ELEKTRISCHE INSTALLATIES OP LAAGSPANNING EN OP ZEER LAGE SPANNING (Boek 1 - KB 08/09/2019)

Plaats controle:	Don Boscolaan 7 bus gemeenschappelijk, 3010 KESSEL LO		
EAN-code installatie:	541448820059509460		
Tarief teller(s):	Slimme (digitale) meter	Private HS-cabine:	Neen
Nummer teller(s):	1SAG1100400358	DNB:	Fluvius
Index teller(s):	58/72/0/0	Type lokaal:	Gemeenschappelijke delen
Type installatie:	Gemeenschappelijke delen van een residentieel geheel

Overeenkomstig de voorschriften van Boek 1 – Installaties op laagspanning en op zeer lage spanning – Interne procedure QPRO/ELE/001			
Type controle:	Controlebezoek oude niet-huishoudelijke installatie waar geen personen worden tewerkgesteld (8.4.4.)		
Datum uitvoering:	☒ Vóór 01/10/1981	☐ Na 01/10/1981 en vóór 01/06/2020	☐ Na 01/06/2020
Nota's:	Zie rubriek "VASTSTELLINGEN - Opmerkingen"		
Afwijkingen (Deel 8):	Toegepast		
Herkeuring op verslag:	/

Vereenvoudigd situatieplan of foto/schema van de (elektrische) installatie:

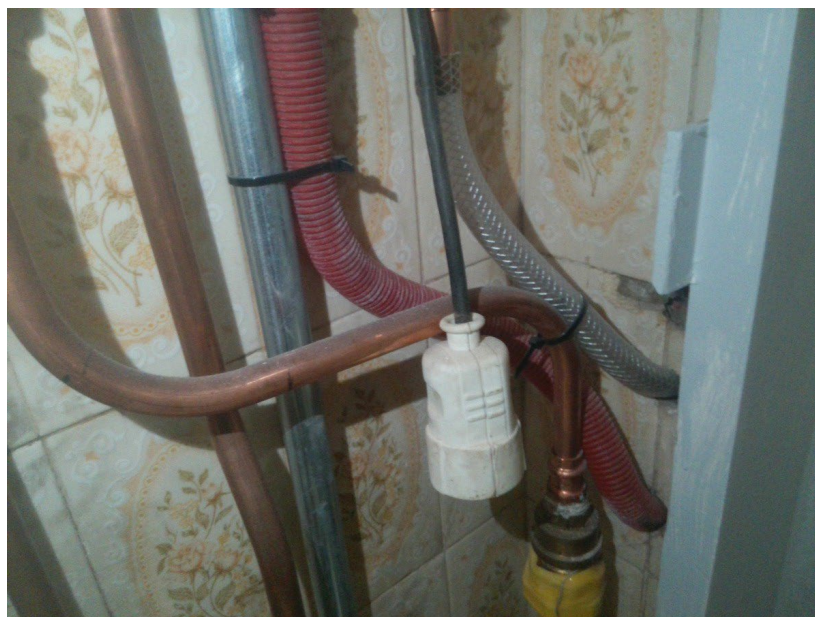
<u>Inbreuken schema's en plannen:</u> 1.01. - Het eendraadsschema van de elektrische installatie is niet aanwezig op het ogenblik van de controle. (Boek 1, Onderafdeling 3.1.2.1. (a)) 1.02. - Het situatieplan van de elektrische installatie is niet aanwezig op het ogenblik van de controle. (Boek 1, Onderafdeling 3.1.2.1. (a)) <u>Inbreuken metingen:</u> 2.01. - De spreidingsweerstand van de aardverbinding van een huishoudelijke elektrische installatie moet kleiner zijn dan 100Ω. Voor spreidingsweerstand groter dan 30Ω moeten aanvullende differentieelstroominrichtingen voorzien worden: ten minste 2 differentieelstroominrichtingen max. 30mA, voor ten hoogste 16 enkel- of meervoudige contactdozen (of equivalent) per differentieelstroominrichting; 1 x max. 100mA voor de stroombanen van vaste en vast opgestelde toestellen, van contactdozen gevoed via een individuele beschermingstransformator en elke andere stroombaan die standaard niet verplicht door een differentieelstroominrichting max. 30mA beveiligd dient te worden. Het is aangeraden om een aardverbinding te voorzien met spreidingsweerstand kleiner dan 30Ω. (Boek 1, Onderafdeling 4.2.3.2./4.2.4.3. (b)) <u>Uitleg:</u> 54,2 <u>Inbreuken schakel- en verdeelborden:</u> 4.07. - De genaakbare, naakte delen onder spanning in het schakel- en verdeelbord zijn onvoldoende afgeschermd. (Boek 1, Onderafdeling 4.2.2.3./5.3.5.1. (a)) <u>Uitleg:</u> bord 1/3 4.08. - De niet-gebruikte invoeropeningen van het schakel- en verdeelbord (kabelinvoeren, afschermplaat,...) moeten degelijk afgedicht worden. (Boek 1, Onderafdeling 4.2.2.3./5.3.5.1. (a)) <u>Uitleg:</u> Bord 1/3 4.18. - Het schakel- en verdeelbord kan niet geopend worden doordat de smeltveiligheden en/of penzekeringen niet of slechts moeizaam uitgenomen kunnen worden. De interne bekabeling kan niet nagezien worden. (Boek 1, Onderafdeling 5.3.5.1. (c)) <u>Uitleg:</u> bord 1/3 niet alles vast <u>Inbreuken differentieelstroominrichtingen:</u> 5.01. - Ten minste een verzegelbare differentieelstroominrichting met een aanspreekstroom van ten hoogste 300mA moet in het begin van de elektrische installatie aangebracht worden. (Boek 1, Onderafdeling 4.2.4.3. (b)) - De differentieelstroominrichting is niet geplaatst in het begin van de installatie. (Boek 1, Onderafdeling 4.2.4.3. (b)) Niet alle (eind)stroombanen in de installatie worden beveiligd door de differentieelstroominrichting. (Boek 1, Onderafdeling 4.2.4.3. (b)) Verbindings- en aftakdozen geplaatst stroomopwaarts van de algemene differentieelstroominrichting zijn niet toegelaten. (Boek 1, Onderafdeling 4.2.4.3. (b) / Boek 1, Hoofdstuk 1.5.) <u>Uitleg:</u> foto in bijlage <u>Inbreuken bescherming tegen overstroom:</u> 6.11. - Smeltveiligheden of kleine automatische schakelaars met pennen ter bescherming van eenzelfde stroombaan moeten dezelfde nominale stroomsterkte hebben. (Boek 1, Onderafdeling 4.4.1.5.) <u>Uitleg:</u> bord 1 <u>Inbreuken elektrische installatie:</u> 7.05. - De verbindingen zijn niet uitgevoerd volgens de regels van goed vakmanschap. (Boek 1, Afdeling 5.2.6.) - De verbindingen mogen enkel uitgevoerd worden in schakel- en verdeelborden, verbindings- of aftakdozen, aan de klemmen van schakelaars of contactdozen, of in plafonddozen. (Boek 1, Onderafdeling 5.2.6.1.) <u>Uitleg:</u> aan bord 3 7.11. - Contactdozen zonder aardcontact moeten verplicht beveiligd worden door een differentieelstroominrichting (al dan niet ondergeschikt) met grote (30mA) of zeer grote (10mA) gevoeligheid. (oude huishoudelijke installaties daterend van voor 01/10/1981) (Boek 1, Afdeling 8.2.1. (6)) 7.23. - De verlengsnoeren met een koppelcontactstop of tafelcontactdoos met of zonder haspel moeten aangewend worden overeenkomstig hun bedoeld gebruik (de verbinding in vaste aansluiting is niet toegelaten). (Boek 1, Onderafdeling 5.3.4.7.) <u>Uitleg:</u> uit bord 3

Vereenvoudigd situatieplan of foto/schema van de (elektrische) installatie:

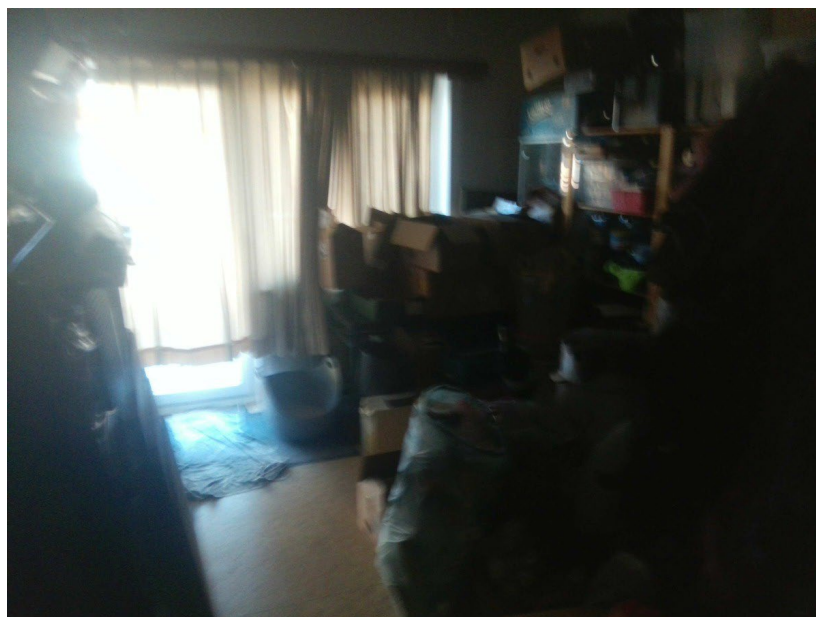
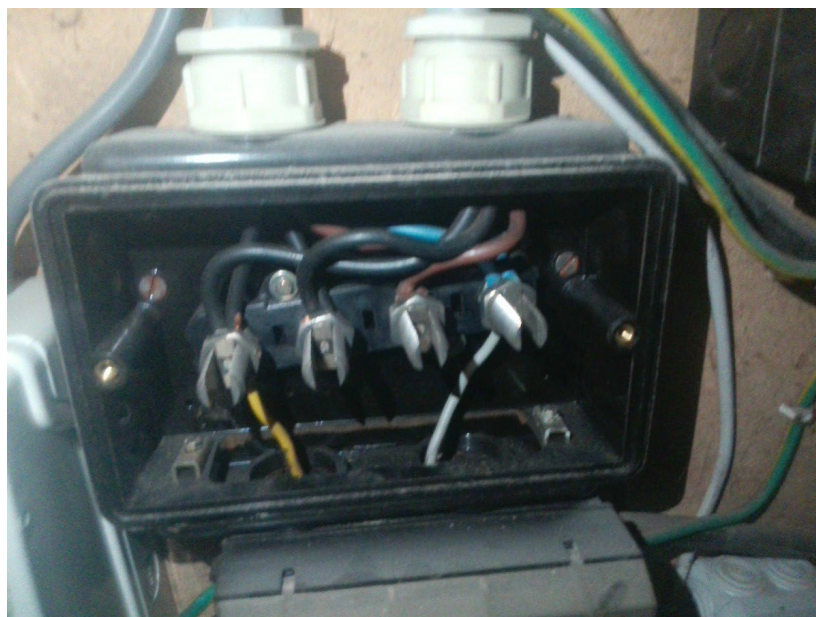
5.01. - Ten minste een verzegelbare differentieelstroominrichting met een aanspreekstroom van ten hoogste 300mA moet in het begin van de elektrische installatie aangebracht worden. (Boek 1, Onderafdeling 4.2.4.3. (b))

- De differentieelstroominrichting is niet geplaatst in het begin van de installatie. (Boek 1, Onderafdeling 4.2.4.3. (b))

Niet alle (eind)stroombanen in de installatie worden beveiligd door de differentieelstroominrichting. (Boek 1, Onderafdeling 4.2.4.3. (b))

Uitleg: verdeeldoos aan kop

Foto in bijlage
